Modulo per la presentazione delle osservazioni per i piani/programmi/progetti sottoposti a procedimenti di valutazione ambientale di competenza statale

Oggetto: Codice procedura 10847 - Costruzione ed esercizio di un impianto di produzione di energia elettrica da fonte eolica "FIORA" di potenza nominale pari a 52,8 MW, da realizzarsi nel comune di Manciano (GR) e delle opere ed infrastrutture connesse

TESTO DELLE OSSERVAZIONI

IMMAGINE n. 2 CUMULO IMPIANTI EOLICI nel BACINO VISIVO TERRITORIO di MANCIANO e di MONTALTO di CASTRO.

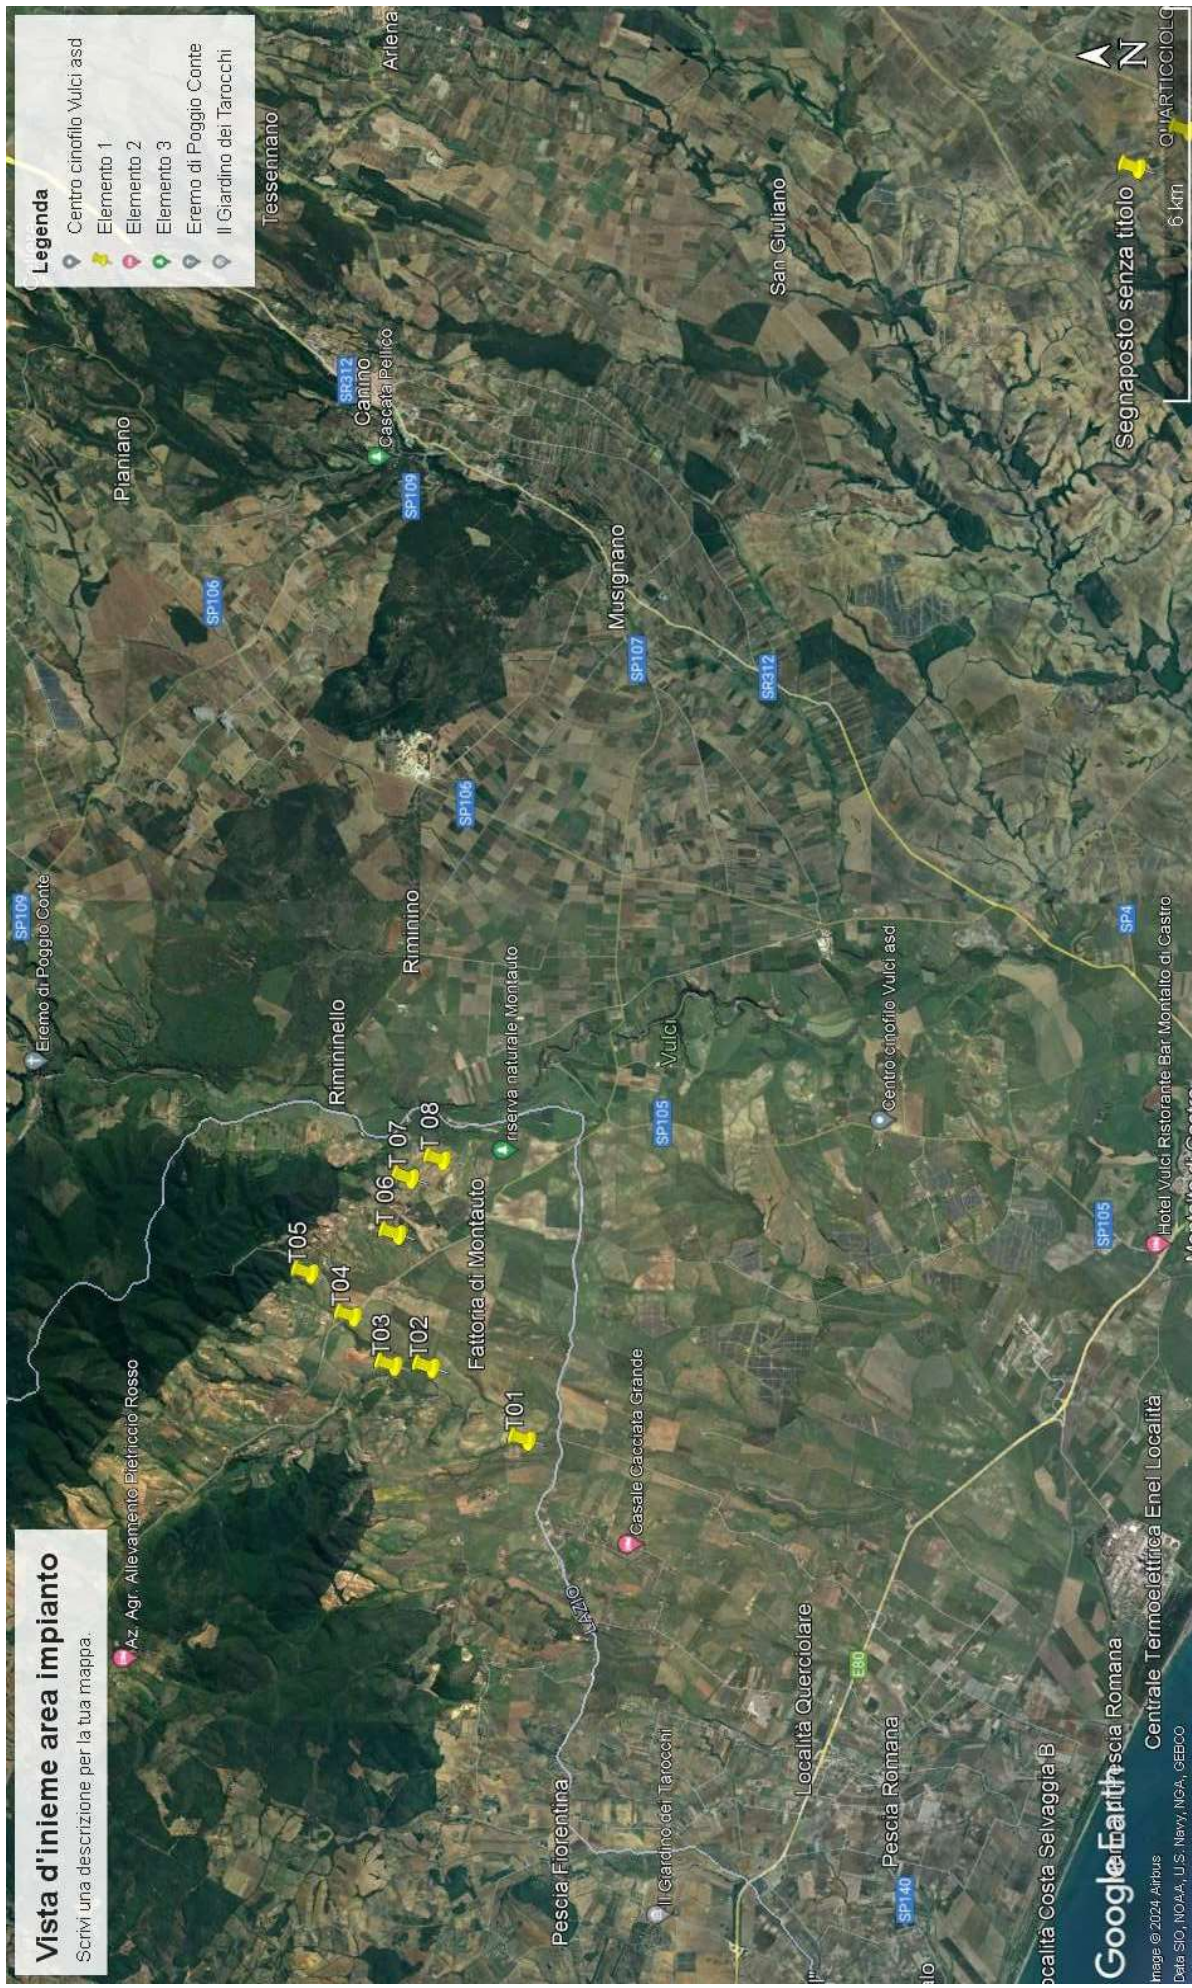
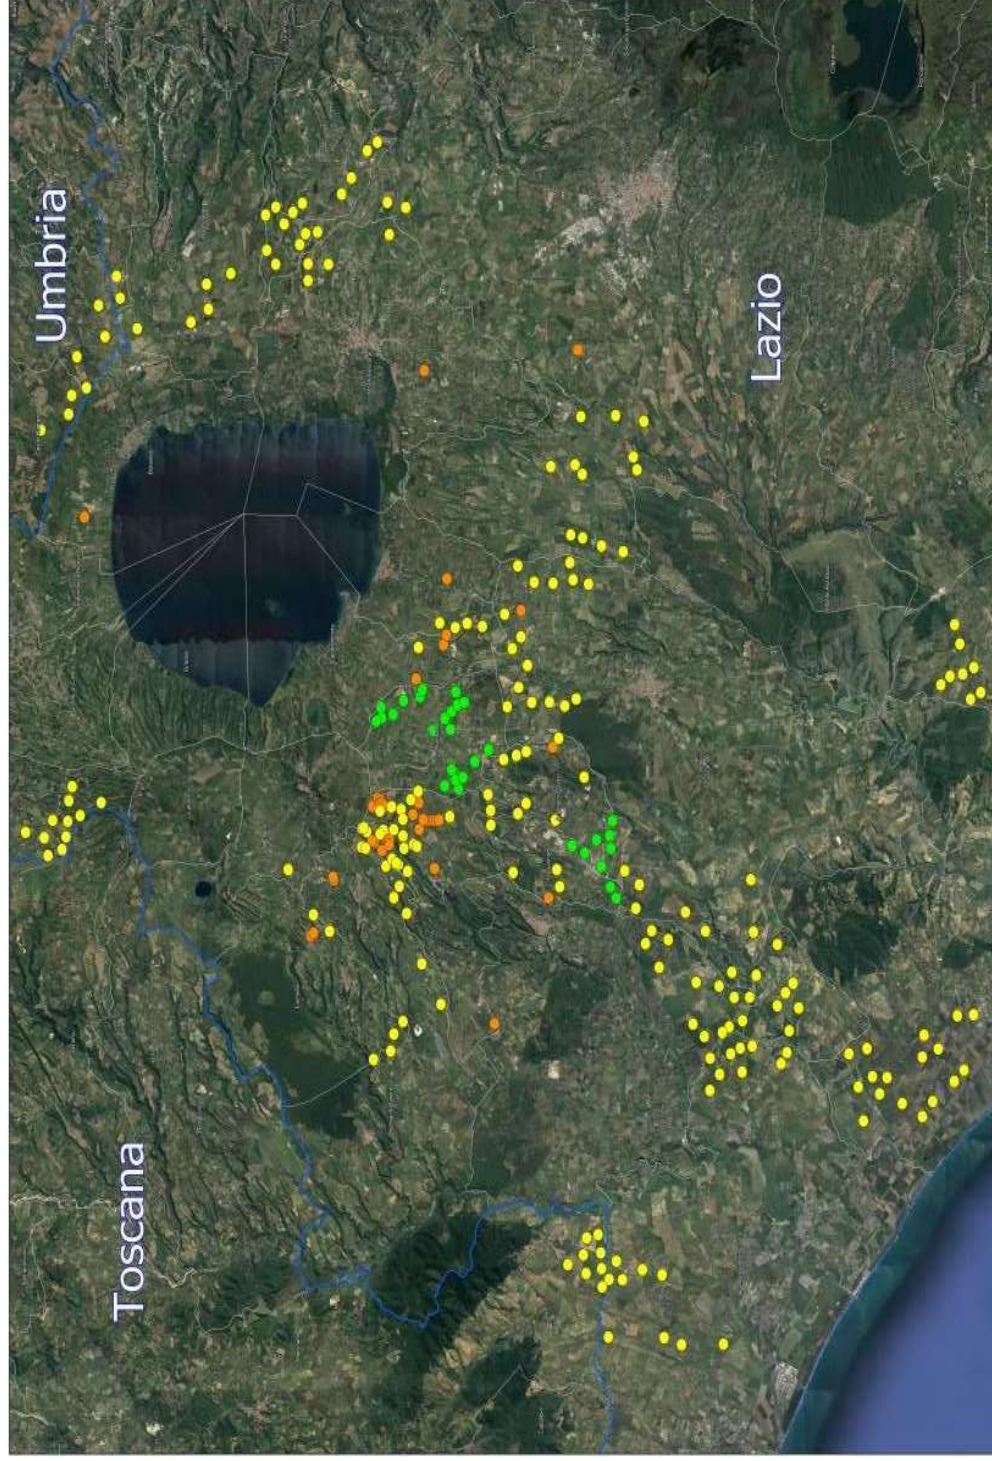
3) OSSERVAZIONE: CUMULO e SATURAZIONE IMPIANTI FER NELLA PROVINCIA di VITERBO, IN PARTICOLARE NEL COMUNE DI MONTALTO DI CASTRO E NELLA ZONA A CONFINE CON IL COMUNE di MANCIANO che SI TROVANO NELLO STESSO BACINO VISIVO.

La zona in cui in cui è stato progettato l'eolico Fiora è già occupata da diversi centinaia di ettari di impianti fotovoltaici già esistenti e in procedura VIA al Mase e alla Regione Lazio così come da diversi progetti di impianti eolici industriali (vedi Allegato Osservazioni immagini nn. 2,3 e 4. L'impianto eolico Fiora, pur trovandosi in Toscana ma nello stesso bacino visivo del territorio limitrofo laziale ed a poche centinaia di metri da una zona già estremamente satura del Lazio, andrebbe ad appesantire una situazione già *critica per la sostenibilità ambientale.*

IMMAGINE n. 3 MAPPA INTERVISIBILITA' IMPIANTI EOLICI (da aggiornare) esistenti e in procedura VIA al MASE e alla REGIONE LAZIO.

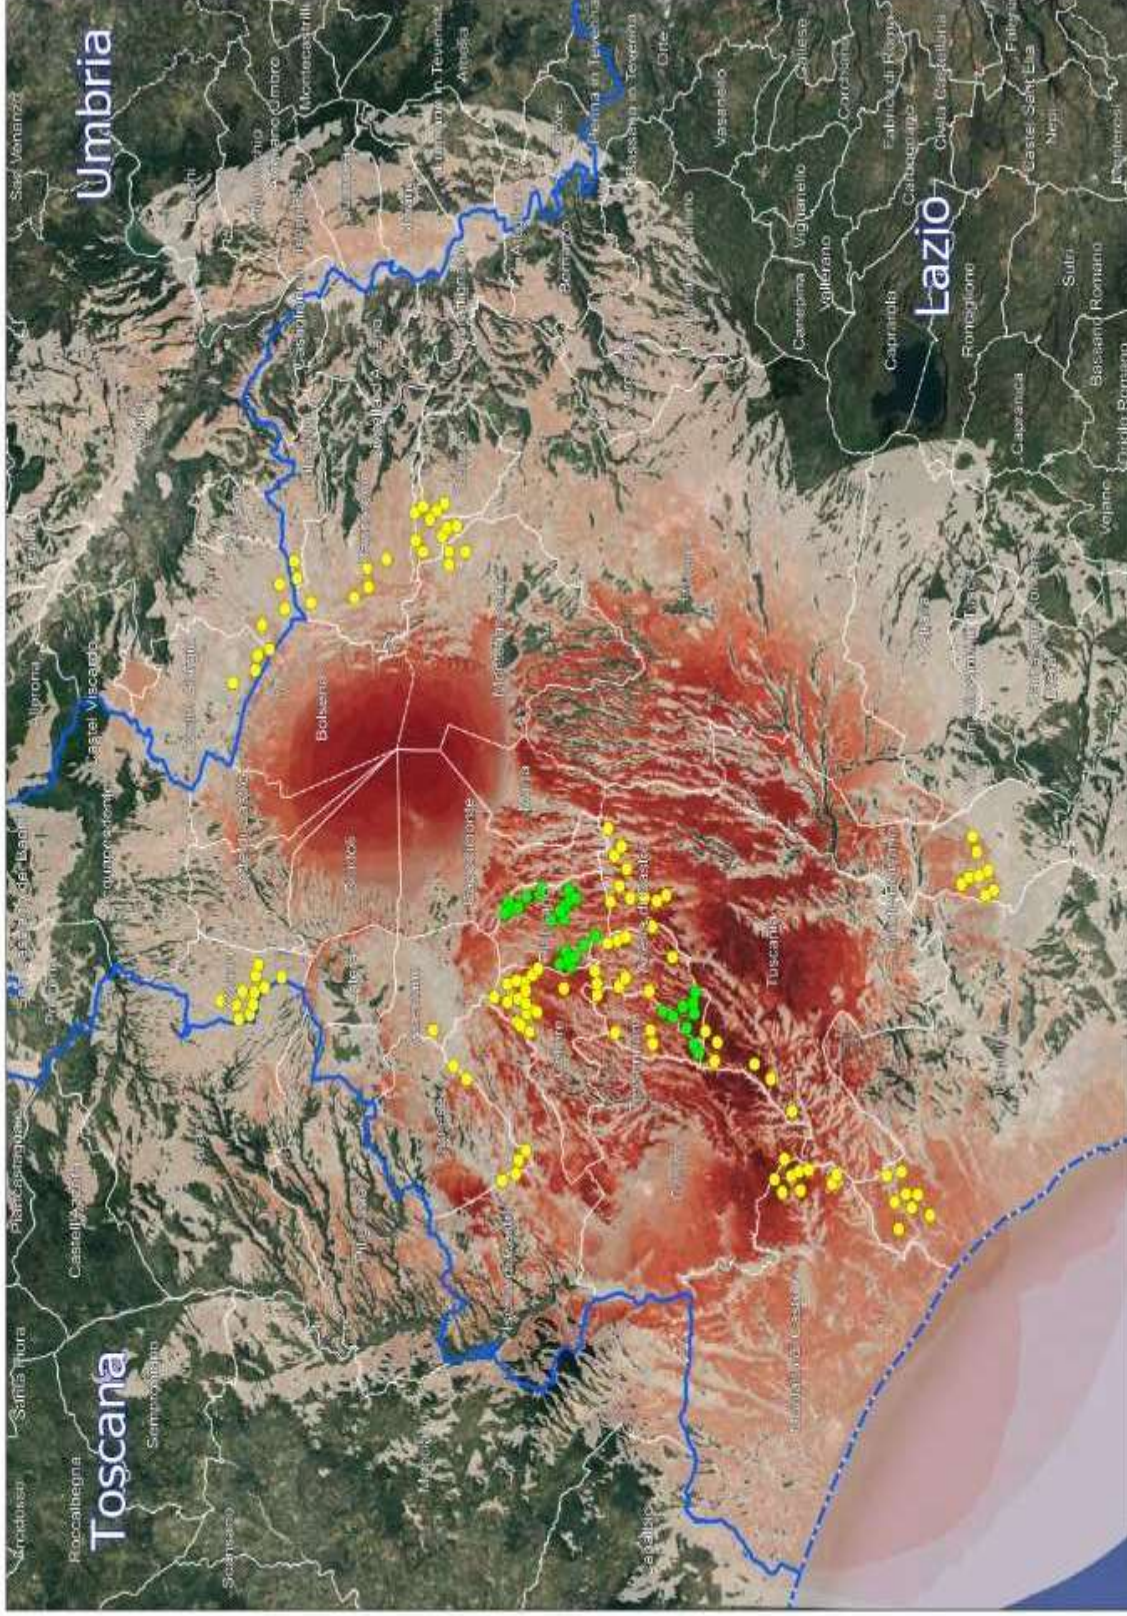
A riprova di quanto affermato si cita la D.G.R del Lazio n. 171 del 12.05.2023 che da atto dell'elevato impatto ambientale e paesaggistico causato dal cumulo di impianti FER nella Provincia di Viterbo e la conseguente saturazione del territorio. Si porta a conoscenza che la zona più intensamente occupata dagli impianti FER (fotovoltaico ed eolico) sia già esistenti con centinaia di ettari di fotovoltaico già realizzati (immagine n. 4 Allegato) che in procedura VIA al MASE e alla Regione Lazio si trovano nell'area di dettaglio, intermedia e vasta dell'impianto eolico industriale denominato Fiora.
